改善箇所説明図①

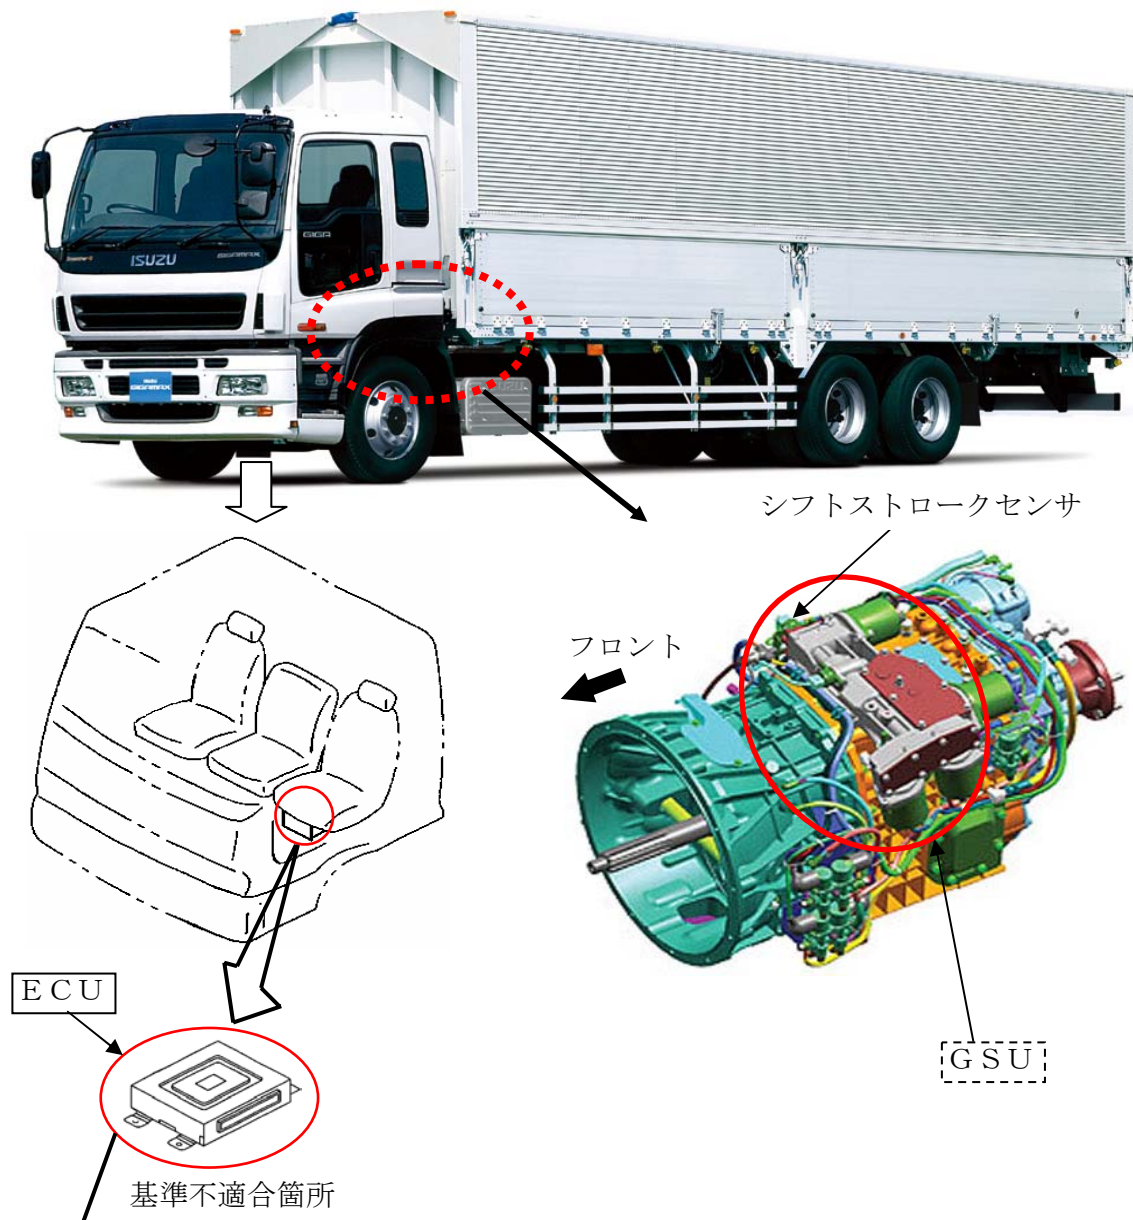
機械式自動変速装置付き車両において、ギアシフトユニット（GSU）の構成部品の構造が不適切なため、GSUの動きが滑らかでなくなったり動かなくなることがあり、最悪の場合、変速不良となるおそれがある。また、コントロールユニット（ECU）の制御プログラムが不適切なため、自動変速動作が途中で止まった場合にシフト位置を誤認して、最悪の場合、一時的に車両が加速したり、シフト位置が表示と異なり前進発進時に車両が後方に動くおそれがある。

改善の内容：全車両、制御プログラムを対策したECUに交換し、GSUの構成部品を対策品と交換する。また、シフトストロークセンサ出力を点検し、異常があるものはセンサ軸を新品と交換、正常のものはセンサ溝とセンサ軸の連結部にグリースを塗布する。

識別：コントロールユニット（ECU）カバーの右上部に黄色ペイントを塗布する。
